RÉVISION 005 À UNE INVITATION À SOUMISSIONNER

Titre : Construction d'un duplex écoénergétique à Pond Inlet	
N° de l'invitation : 5P468-22-0003/A	Date : 14 septembre 2022
N° de modification : 005	
N° de référence du client : S/O	
N° de référence de SEAG : PW-22-00999981

Modification 005

Cet amendement vise à prolonger la date de clôture de la demande de soumissions et à répondre aux questions des soumissionnaires.

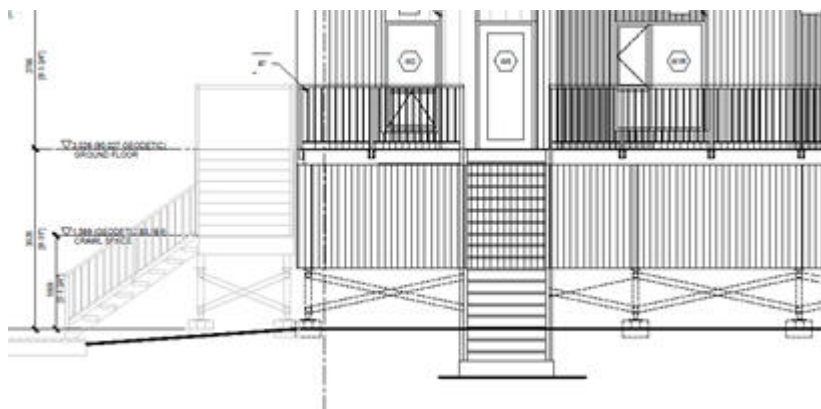
Q7. RÉF. SPÉCIFICATIONS 05 73 00 GARDE-CORPS DÉCORATIF EN MÉTAL

Les détails 4 et 6/A6.03 montrent un support d'ancrage à montage latéral pour le poteau du garde-corps. Est-ce qu'un ancrage à la base du poteau sur les poutres de rive serait acceptable, comme l'indique la figure 1/S1.02?

R7. *La fixation supérieure est acceptable.*
